改善箇所説明図

大型観光バスにて、電装品制御 ECU のプログラムが不適切なため、

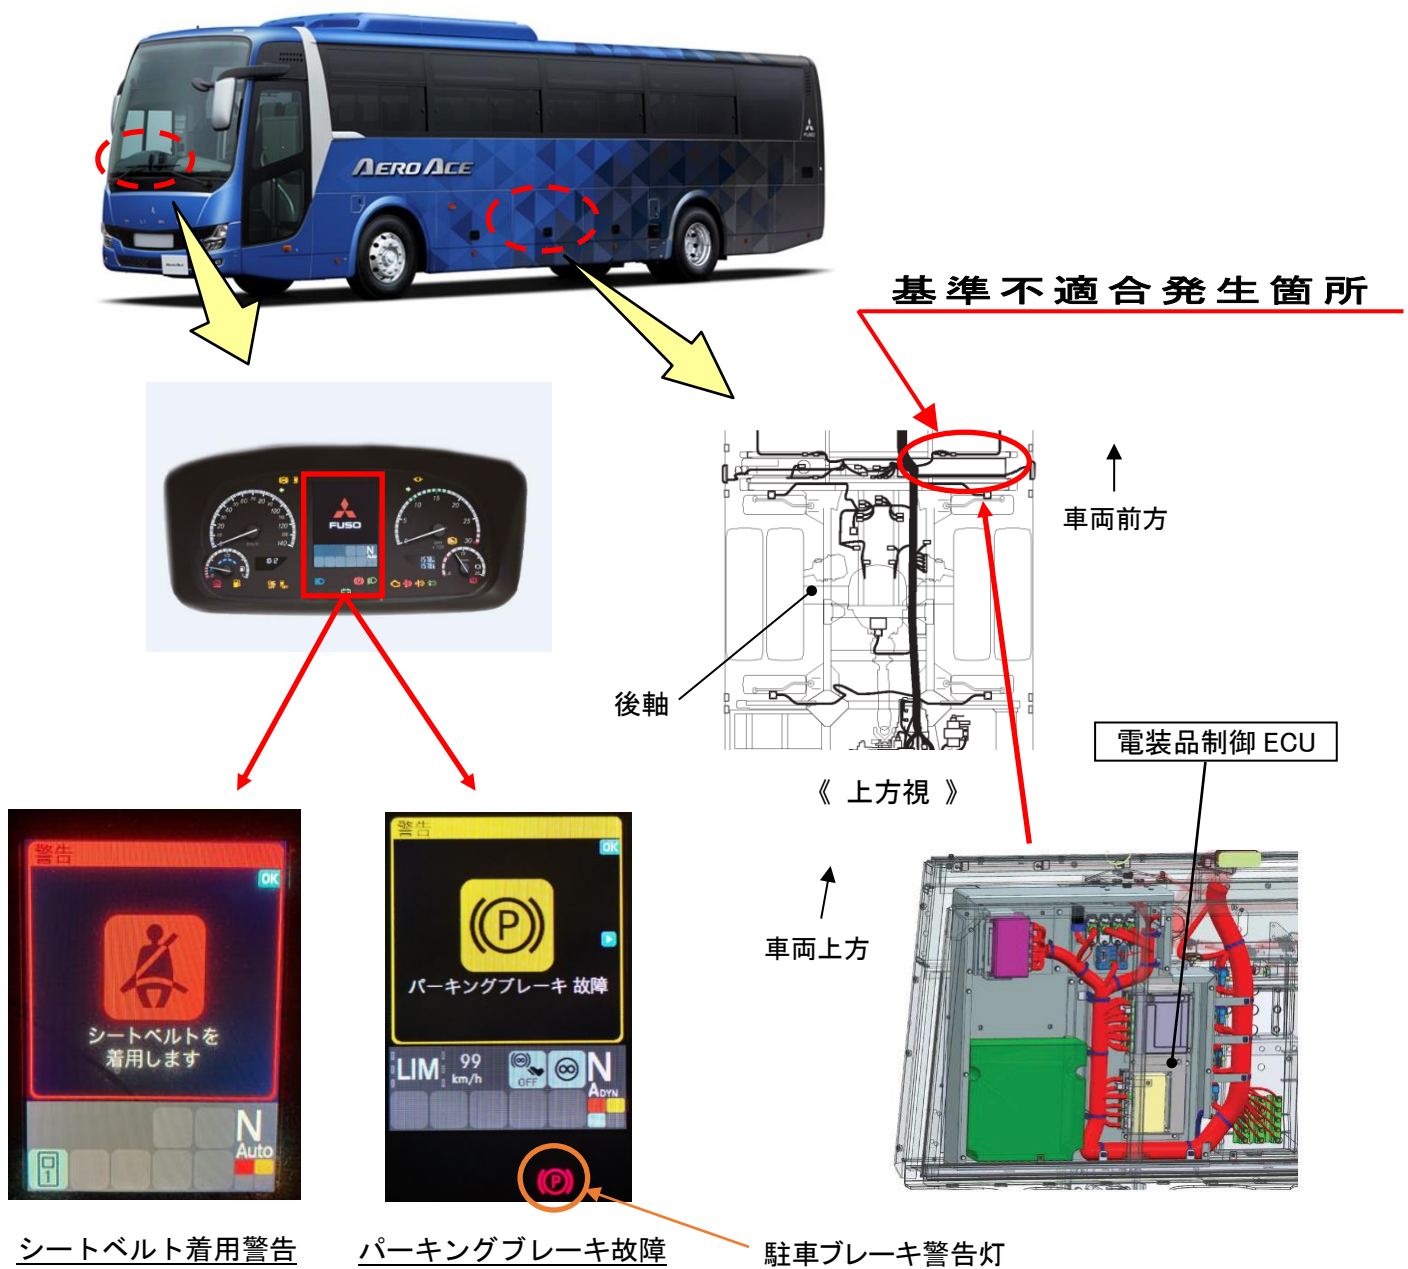
- ① 駐車ブレーキを解除しても、駐車ブレーキの作動状態を正しく表示しない場合があるほか、制動灯、車両側面のターニングナルランプ、番号灯、EZGO(坂道発進補助装置)、ヒルホルダ等が機能しなくなるおそれがある。
- ② シートベルトを外した状態であっても、『シートベルト着用警告』のポップアップメッセージが表示されない。

全車両、電装品制御 ECU のプログラムを対策品に書き換える。

識別 : 作業完了車には、診断ツール接続コネクタ付近に白色ペイントを塗布する。
